**Autorité environnementale**

**Avis délibéré de l’Autorité environnementale  
pour le cadrage préalable  
d’une unité de traitement de biodéchets à  
Gennevilliers (92)**

**n°Ae : 2022-67**

Avis délibéré n° 2022-67 adopté lors de la séance du 20 octobre 2022

Figure 3 : Deux vues du projet (en perspective et aérienne) (Source : dossier)  
Les numéros de la légende ne concernent que la figure 3.

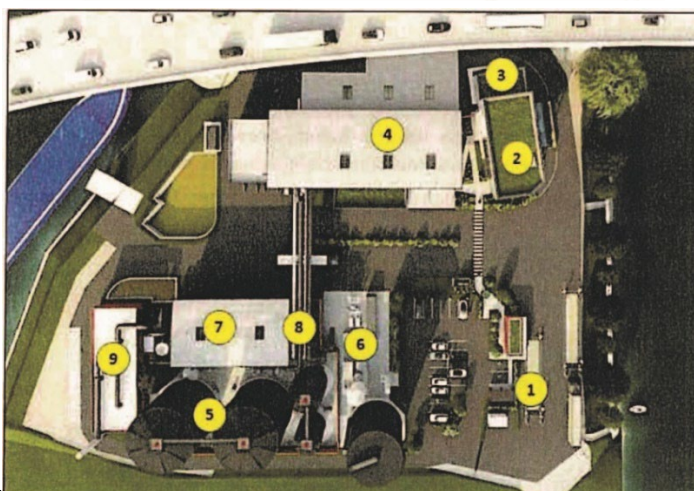
L'autoroute A15 surplombe l'emprise du projet ; certaines piles du viaduc y sont implantées. Cet enjeu est identifié comme un enjeu majeur. La note explicite la logique d'implantation des équipements pour tenir compte de cette contrainte forte sur la base d'une étude préliminaire des dangers. Elle s'est fixé comme objectif de « *conserver impérativement en dehors de tous les effets aux seuils réglementés les structures du viaduc de l'autoroute A15 (piliers et tablier)* ». C'est ce qui explique notamment que la « zone méthanisation » (n°5 sur la figure 3) soit la plus éloignée du viaduc.

Néanmoins, la note n'aborde cette question que dans un sens : elle n'aborde pas les risques de l'autoroute pour l'unité. Il conviendra, pour la conduite de l'étude de dangers de l'installation, de prendre pleinement en compte les risques « d'évènements initiateurs externes » pour l'installation, selon la méthode décrite dans la [circulaire du 10 mai 2010](#) récapitulant les règles méthodologiques applicables aux études de dangers, à l'appréciation de la démarche de réduction du risque à la source et aux plans de prévention des risques technologiques (PPRT) dans les installations classées en application de la loi du 30 juillet 2003.

Ainsi, il sera nécessaire de compléter l'analyse par un historique de l'accidentalité sur le tronçon autoroutier concerné et de préciser les flux de transports de matières dangereuses, selon la méthode préconisée au § 1.1.10 de la note méthodologique annexée à la circulaire. Cette analyse est importante non seulement pour la prévention des effets dominos sur les installations de l'unité susceptibles de générer des risques, mais aussi pour les bâtiments abritant les employés du site. Il faudrait aussi prendre en compte, dans cette analyse, le trafic fluvial de matières dangereuses (flux, scénarios accidentels).

Figure 4 : Extrait du zonage réglementaire du PPRT Total Raffinage Marketing. Seule la zone b (quelques constructions autorisées sous réserve de prescriptions) concerne le site de l'unité (Source : dossier)

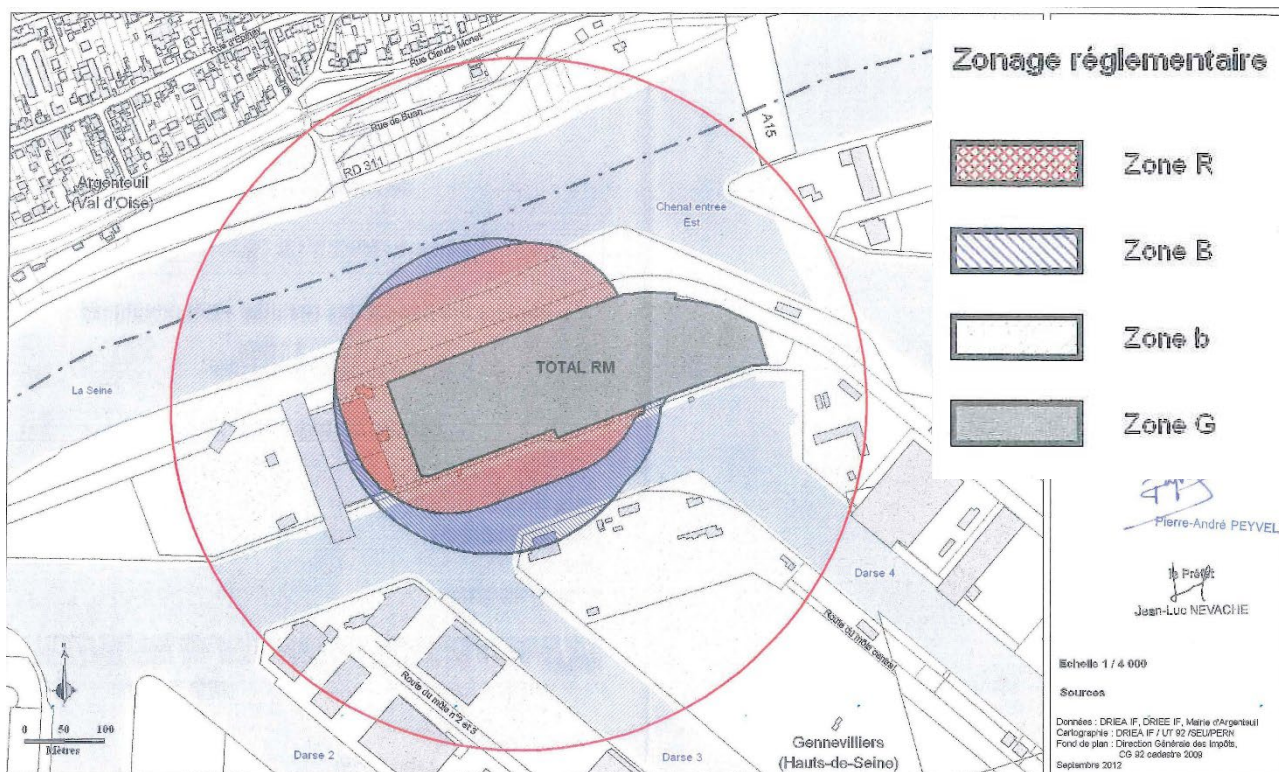
La plupart des équipements de l'unité, y compris le poste de chargement des barges de digestat, seront en dehors des zonages du plan de prévention des risques technologiques (PPRT) du dépôt pétrolier de Total Raffinage Marketing. Des prescriptions devront toutefois prendre en compte les risques de surpression sur le secteur concerné.

La note de cadrage mentionne quatre autres installations industrielles dans un rayon d'un kilomètre. Même si elles sont trop succinctement décrites, les activités qu'elles exercent ne semblent pas présenter d'incompatibilité avec le voisinage de l'unité. Il sera nécessaire de le documenter plus précisément dans l'étude de dangers de l'unité de méthanisation. *A priori*, l'unité de méthanisation pourrait plutôt générer des risques pour ces sites voisins.
